リコール届出一覧表

リコール届出日：令和4年1月28日

リコール届出番号	外-3343	リコール開始日	令和4年1月28日
届出者の氏名又は名称	フォルクスワーゲングループ ジャパン株式会社 代表取締役社長 マティアス シェーパース	製作国：ドイツ連邦共和国 製作者名：フォルクスワーゲン株式会社 問い合わせ先：フォルクスワーゲン カスタマーセンター (フリーダイヤル)0120-993-199 (アドレス)http://www/volkswagen.co.jp/	
不具合の部位(部品名)	エアバッグ装置(インフレーター)		
基準不適合状態にあると認める構造、装置又は性能の状況及びその原因	運転席用エアバッグのインフレーター(膨張装置)において、高い湿度の環境下で大きな温度変化を繰り返すと、ガス発生剤が劣化することがある。そのため、エアバッグ展開時にインフレーター容器が破損するおそれがある。		
改善措置の内容	全車両、運転席用エアバッグユニットを対策品と交換する。		
不具合件数	0件	事故の有無	なし
発見の動機	ドイツ本社からの情報による。		
自動車使用者及び自動車特定整備事業者等に周知させるための措置	<ul style="list-style-type: none"> ・ 自動車使用者：ダイレクトメール、電話および電子メール等で通知する。 ・ 自動車特定整備事業者等：日整連発行の機関誌に掲載する。 ・ 弊社インターネットホームページに掲載する。

改善箇所説明図

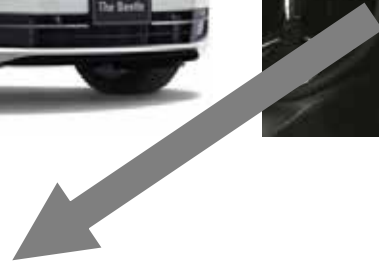
不具合の内容

運転席用エアバッグのインフレーター(膨張装置)において、高い湿度の環境下で大きな温度変化を繰り返すと、ガス発生剤が劣化することがある。そのため、エアバッグ展開時にインフレーター容器が破損するおそれがある。

改善措置の内容

全車両、運転席用エアバッグユニットを対策品と交換する。
